Plan Local d'Urbanisme

Commune de
Vantoux

Modification N°1

NOTICE DE PRÉSENTATION

Extrait du règlement graphique du PLU – APRES MODIFICATION

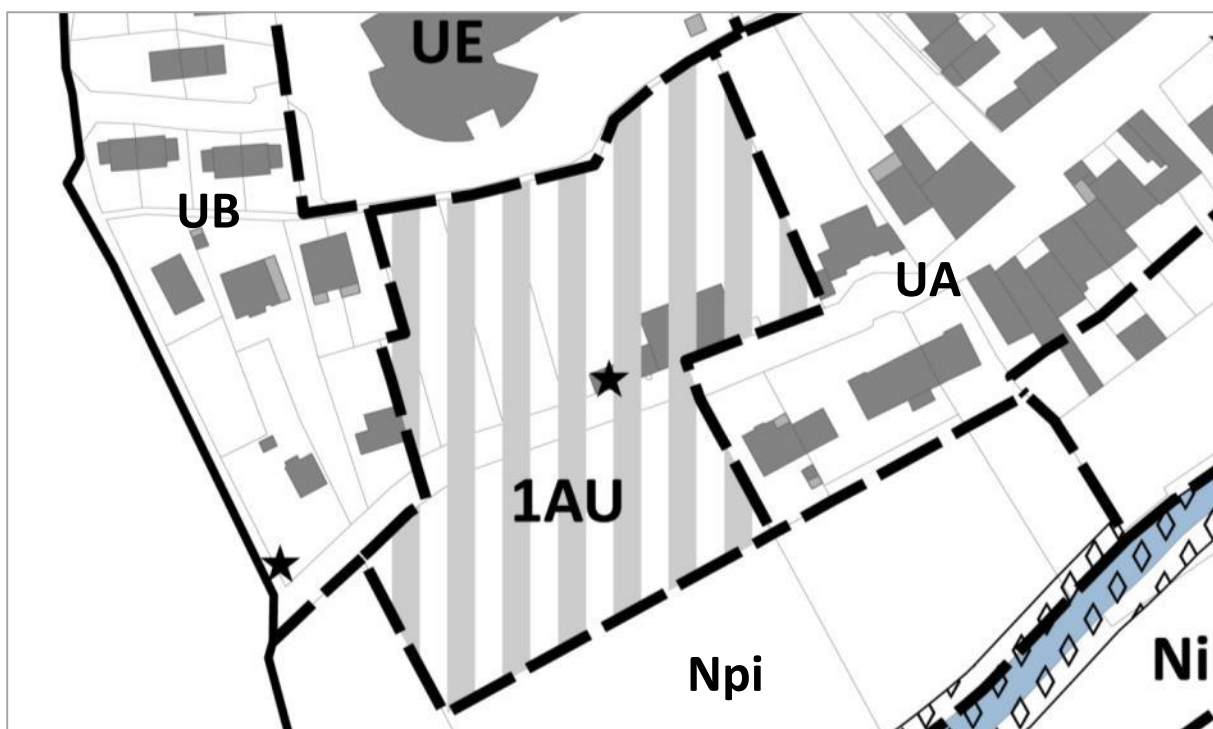
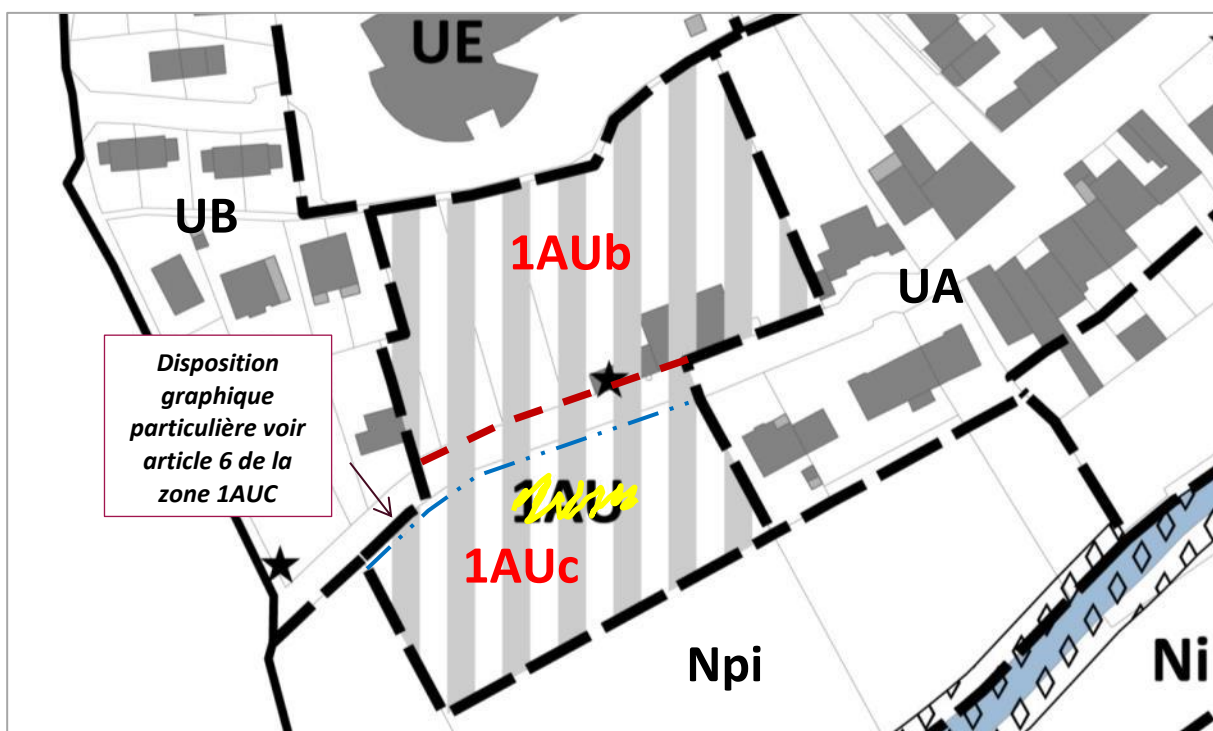
Comme évoqué au chapitre 4.3 « Évolution concernant l'OAP située en partie sud de la rue Jean-Julien Barbé », la collectivité souhaite faire figurer un repère graphique délimitant la future limite parcellaire entre domaine public et terrains privés destinés à la réalisation d'une future opération en zone 1AUc. Ce trait permettra ainsi de mesurer précisément le recul de 6 mètres par rapport à l'alignement où la limite qui s'y substitue imposés au règlement de la zone.

La collectivité décide de rajouter une indication réglementaire graphique avec un renvoi à l'article 6 de la zone 1AU (cf. voir chapitre 4.5)

- **Soit** sur l'alignement des voies publique ou privée, existante, à créer ou à modifier, ouverte à la circulation automobile ou la limite qui s'y substitue ;
- **Soit** à partir de 6 mètres depuis l'alignement des voies publique ou privée, existante, à créer ou à modifier, ouverte à la circulation automobile ou la limite qui s'y substitue **(voir document graphique).**

Extrait du règlement graphique du PLU – APRES MODIFICATION

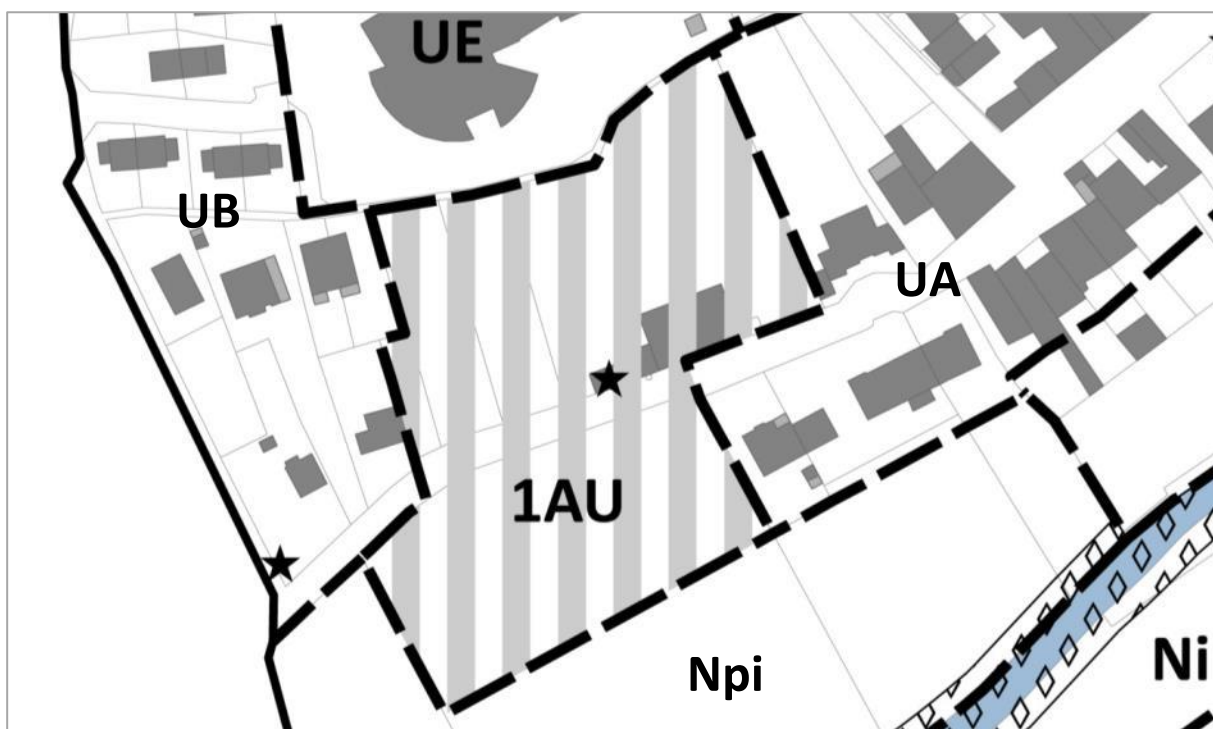
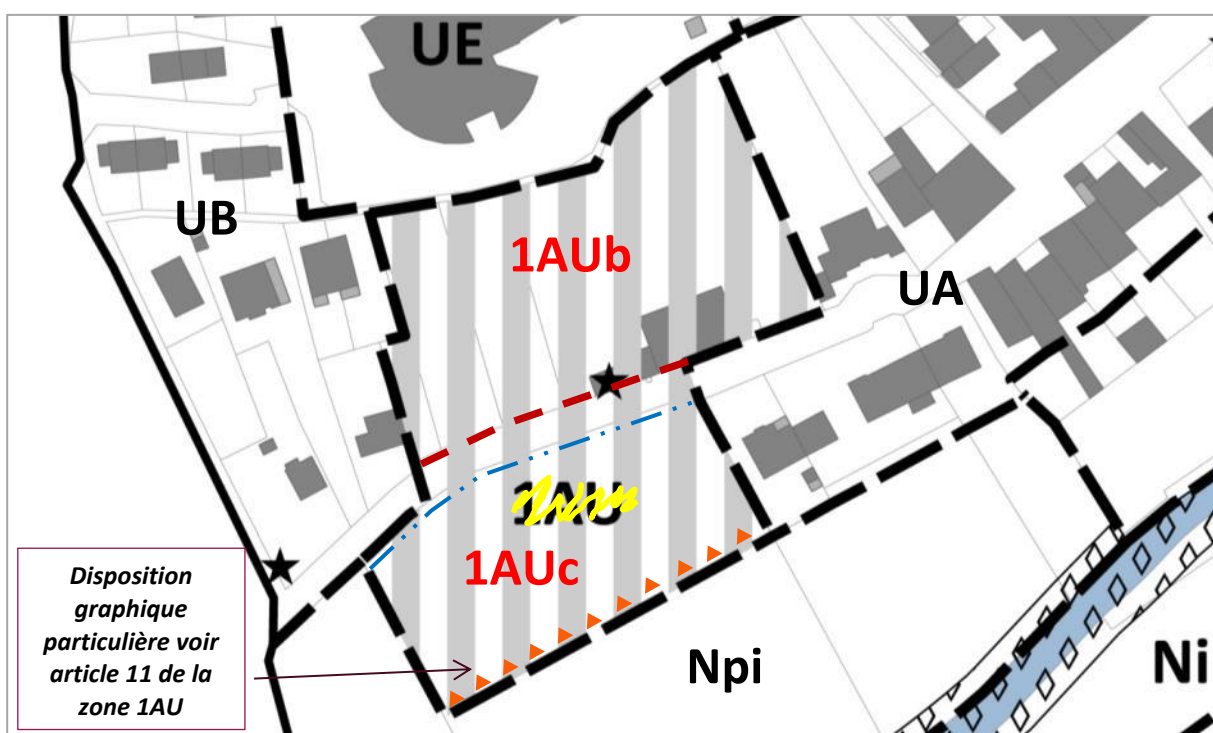
Comme évoqué au chapitre 4.3 « Évolution concernant l'OAP située en partie sud de la rue Jean-Julien Barbé », et pour consolider le principe de percées visuelles entre la rue et le parc communal, la collectivité souhaite permettre une adaptation réglementaire sur les dispositifs de clôture possibles en fond de parcelle, afin d'autoriser la pose d'un simple grillage.

Cette adaptation étant très spécifique et pour une seule limite de la zone 1AUc nouvellement créée, la collectivité décide de rajouter une indication réglementaire graphique sur cette limite avec un renvoi à l'article 11 de la zone 1AU autorisant la pose d'un simple grillage (cf. voir chapitre 4.5)

- D'un dispositif à claire voie de teinte foncée (l'usage du seul grillage est interdit **sauf sur la limite du secteur 1AUc où figure le figuré suivant : ) ;**
- d'une haie d'essences locales (voir liste en annexe) doublée ou non d'un grillage ;
- D'un mur surmonté ou non d'un dispositif à claire voie ou d'un grillage ou doublé d'une haie d'essences locales (voir liste en annexe).
- **En zone 1AUc, la clôture sur le front de la rue Jean Julien Barbé devra être constituée successivement de murs pleins et de dispositifs ajourés afin de recréer à la fois un linéaire dans l'esprit de l'entrée historique du village et de permettre des percées visuelles depuis la rue vers le parc communal situé à l'arrière de la zone.**
